**Avis sur la création d'un parc photovoltaïque au sol à
Lalbenque et Cieurac (Lot)**

N°Saisine : 2023-011929

N°MRAe : 2023APO94

Avis émis le 12 juillet 2023

Figure 4 : cartographie de la trame verte et bleue inscrite au SCoT Cahors sud du Lot (source : étude d'impact)

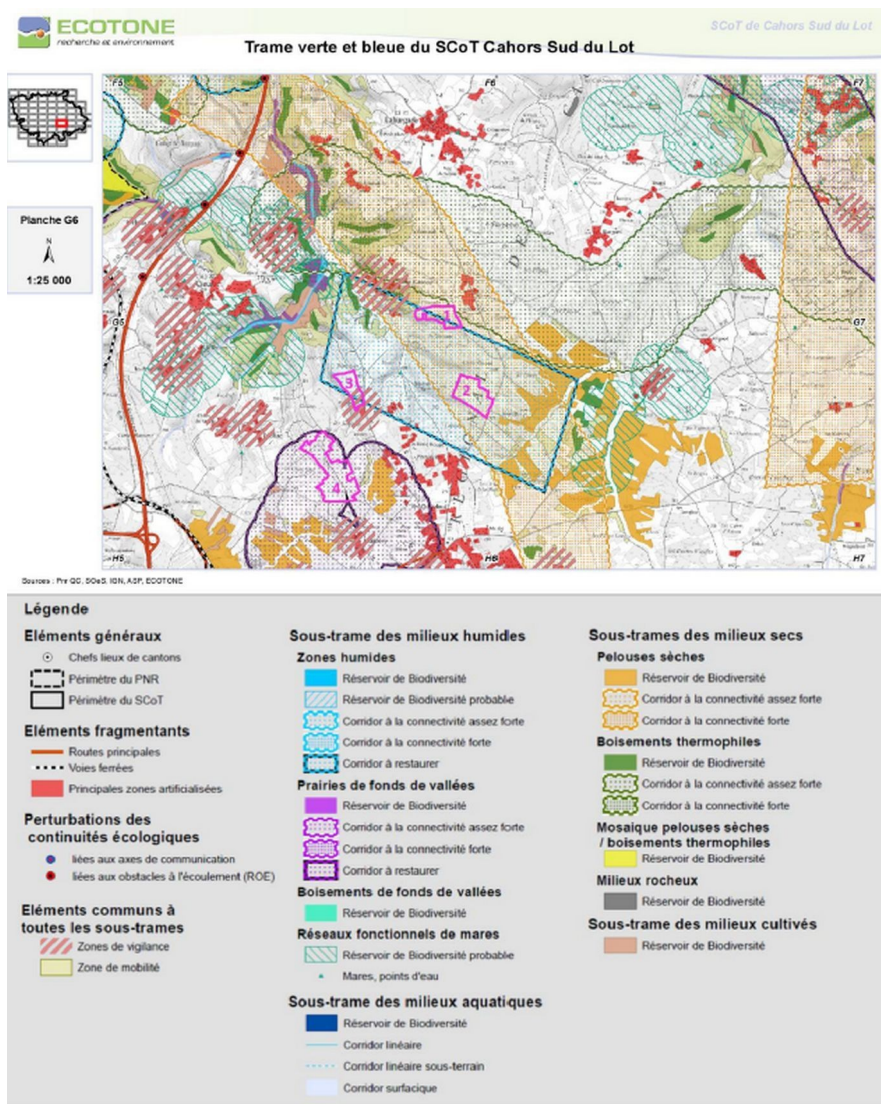
Le projet s'implante au sein de corridors écologiques identifiés dans le SCoT Cahors sud du Lot et dans la charte du PNR des Causses du Quercy (cf. figure 4 ci-dessous). Il est concerné par quatre sous-trames verte et

- en « secteurs prioritaires à préserver » de la « sous-trame landes et pelouses sèches », cette sous-trame est considérée comme prioritaire au niveau local (charte du PNR) ;
- dans un « réservoir de biodiversité » de la « sous-trame prairie » également considérée comme prioritaire au niveau local ;
- dans un « secteur à restaurer » de la « sous-trame prioritaire des milieux humides » (réseau de mares interconnectés) ;
- en zone relais de la « sous-trame forêt ».

La stratégie du PNR des Causses du Quercy proscrit tout aménagement susceptible de détériorer un réservoir de biodiversité ou une « sous-trame prioritaire » ce qui est le cas ici. Il en est de même pour le SCoT Cahors sud du Lot qui fixe comme objectif de « *maintenir la trame verte et bleue* » (objectif 20).

Figure 5 : résultat de la mesure d'évitement ER1 (source : étude d'impact)

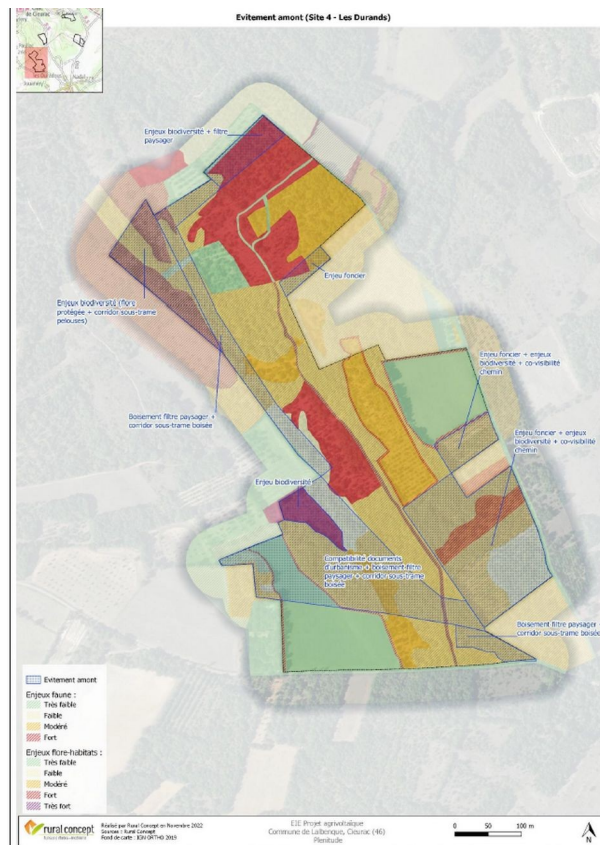
Au niveau des sites d'implantation potentielle, le dossier ne comporte pas d'analyse de variantes. En revanche, une mesure d'« évitement amont » est présentée (notée ER1). Elle est présentée comme une mesure d'évitement des enjeux forts en termes de biodiversité et paysager. La MRAe note néanmoins que cette mesure conduit à maintenir l'implantation de panneaux photovoltaïques sur certains secteurs dont l'enjeu en termes de biodiversité est qualifié de « fort » dans le dossier alors que l'évitement de secteur à enjeu « faible » est proposé. Par ailleurs, certains secteurs sont considérés comme *évités* alors qu'ils sont dans l'emprise des OLD et donc impactés par le projet. À titre d'exemple, la figure 5 illustre le résultat de la mesure ER1.

Cette mesure ER1 semble basée sur des opportunités foncières (frontières des zones évitées qui correspondent aux limites des parcelles cadastrales) et ne prend pas en compte l'ensemble des enjeux environnementaux. Le travail de recherche de variante par évitement des zones à enjeux environnementaux est donc insuffisant.

La MRAe recommande de reprendre le travail de recherche de sites alternatifs pour l'implantation du projet sur un secteur de moindre enjeu environnemental.
